Anvendelse: 500/550 hk. diesel-el. motorvogn

Tegningens benævnelse: Pufferplanke, maskinende.

Tegningens nummer: 18W-9.010

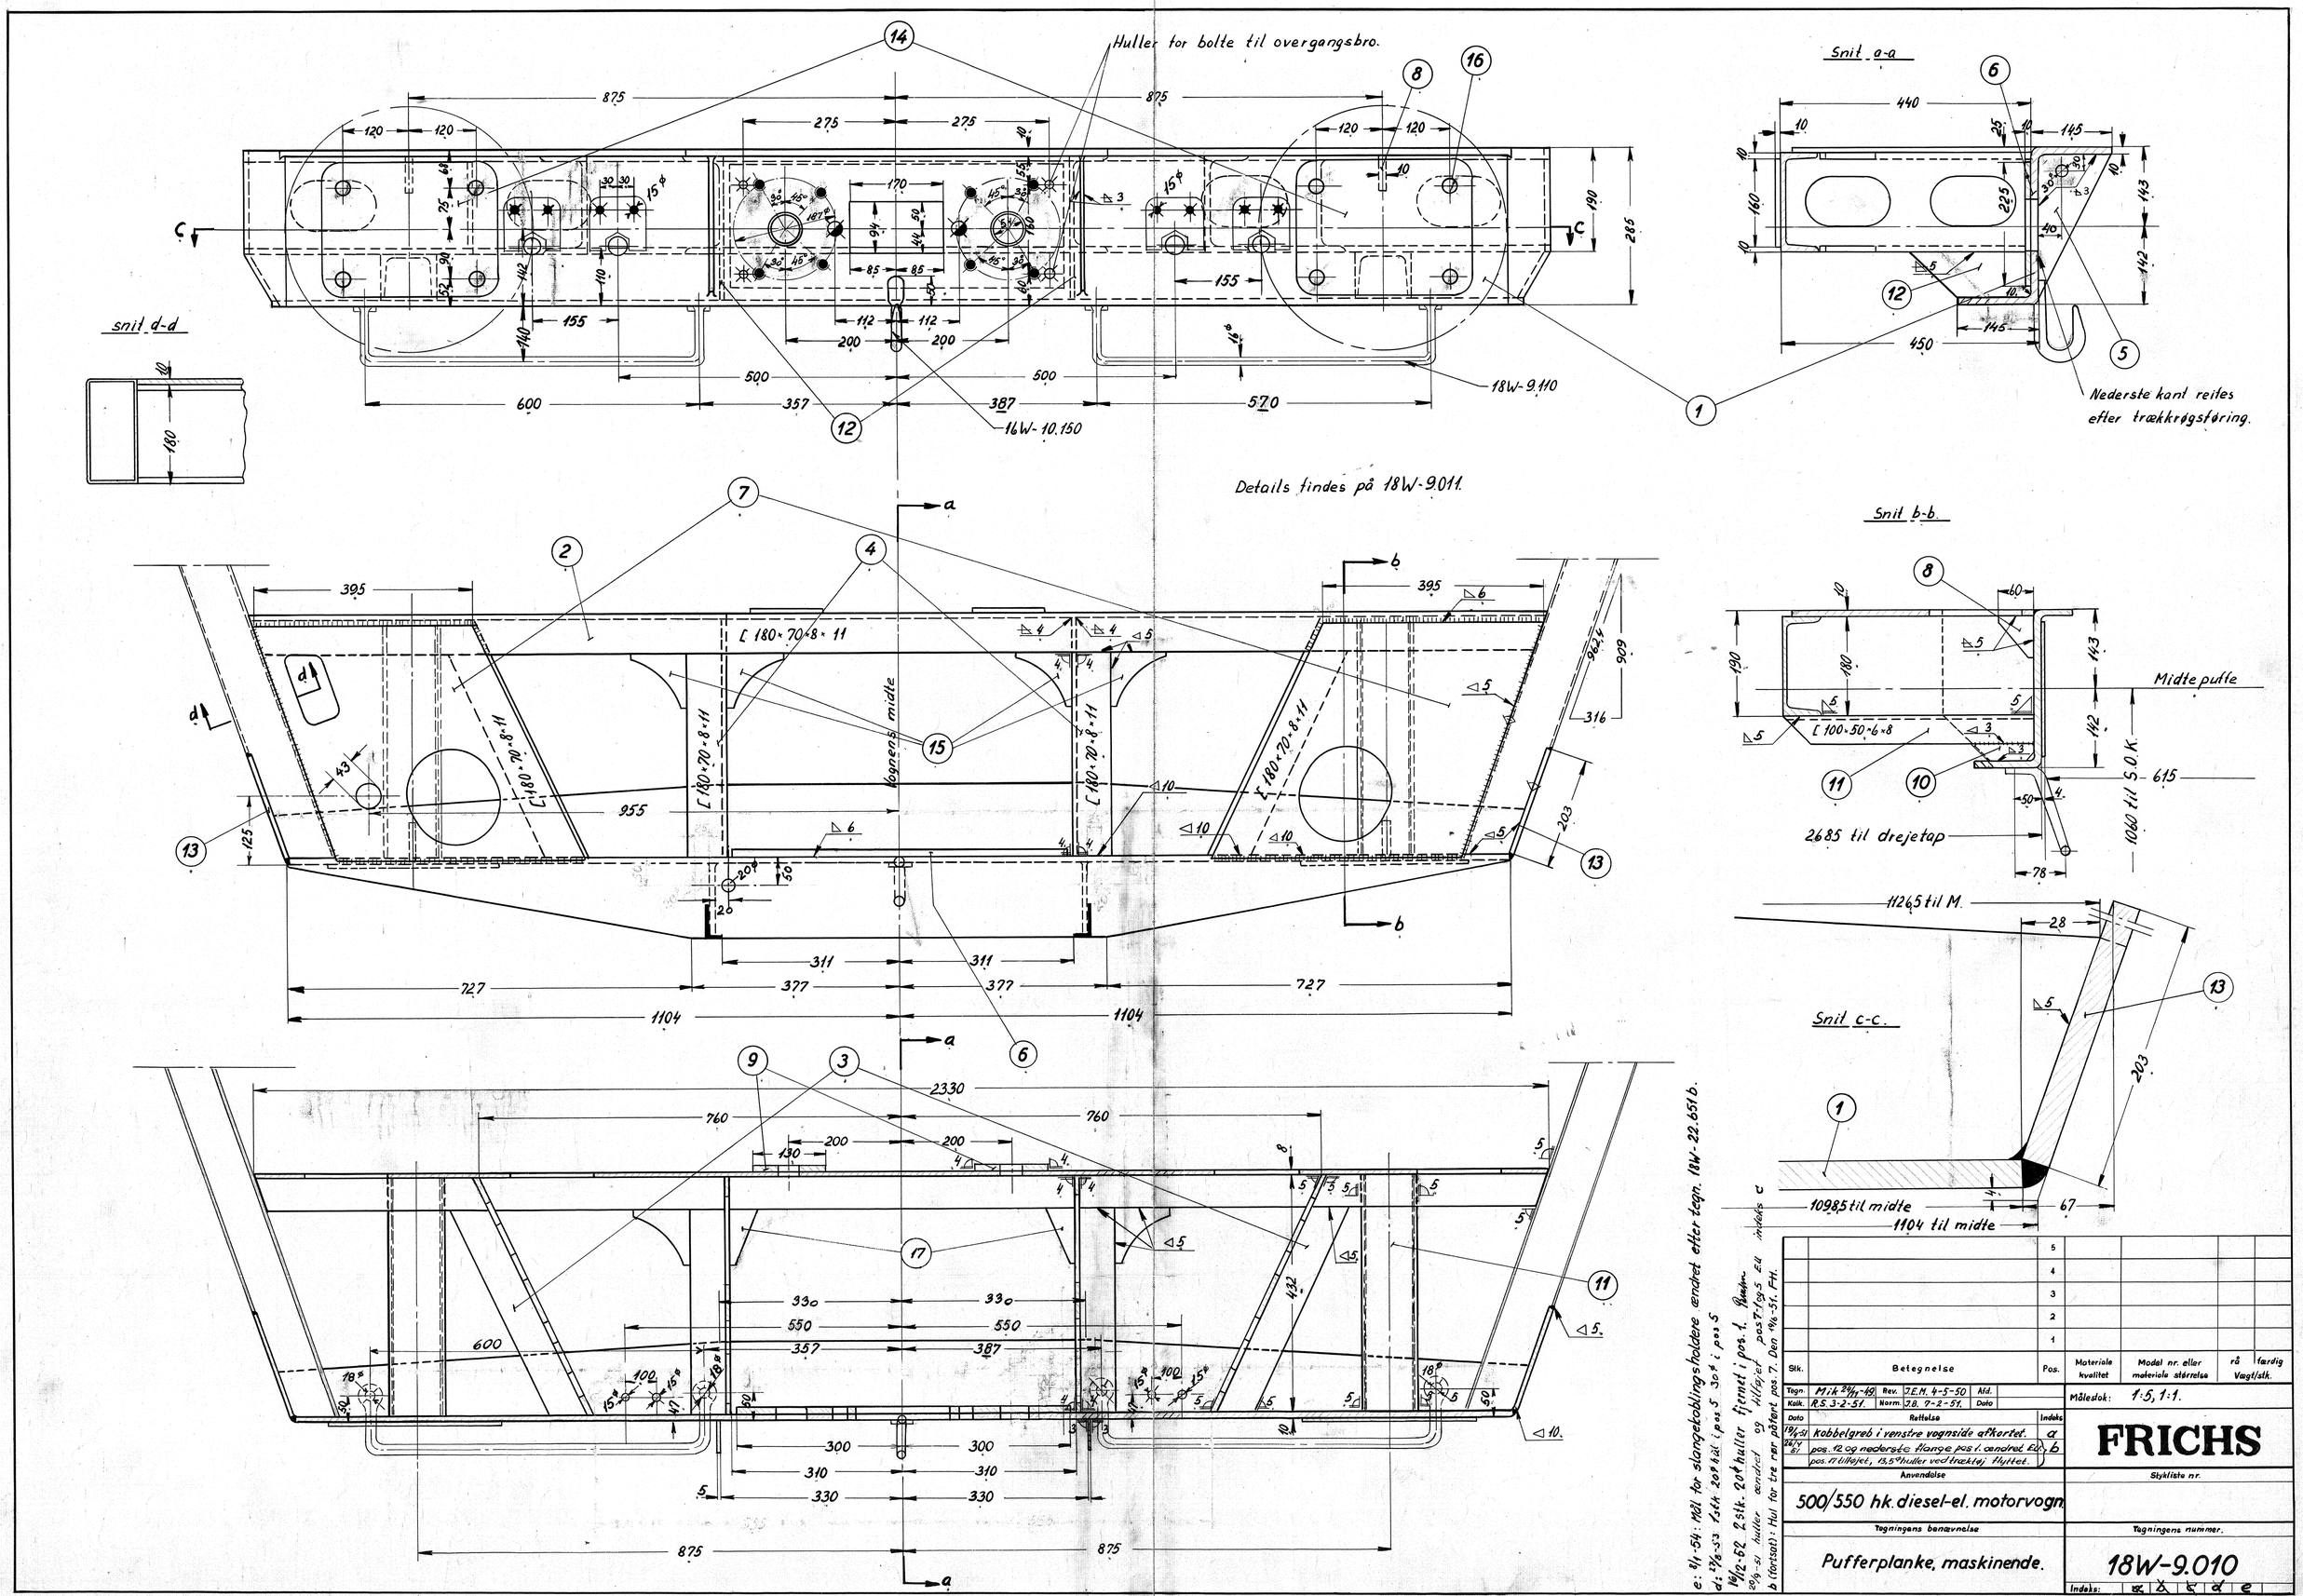
e: 8/1-54: Mål for slangekoblingsholdere ændret efter tegn. 18W-22.651 b.
d: 27/8-53 1 stk 20ø hul i pos 5 30ø i pos 5
16/12-52 2 stk. 20ø huller fjernet i pos. 1. Rumm
20/9-51 huller ændret og tilføjet pos 7-1 og 5 E.U. indeks c
b (fortsat): Hul for tre rør påført pos. 7. Den 19/6-51. FH.

Dato	Rettelse	Indeks
19/4-51	Kobbelgreb i venstre vognside afkortet.	a
26/4 51	pos. 12 og nederste flange pos 1. ændret E.U. pos. 17 tilføjet, 13,5ø huller ved trækløj flyttet.	b
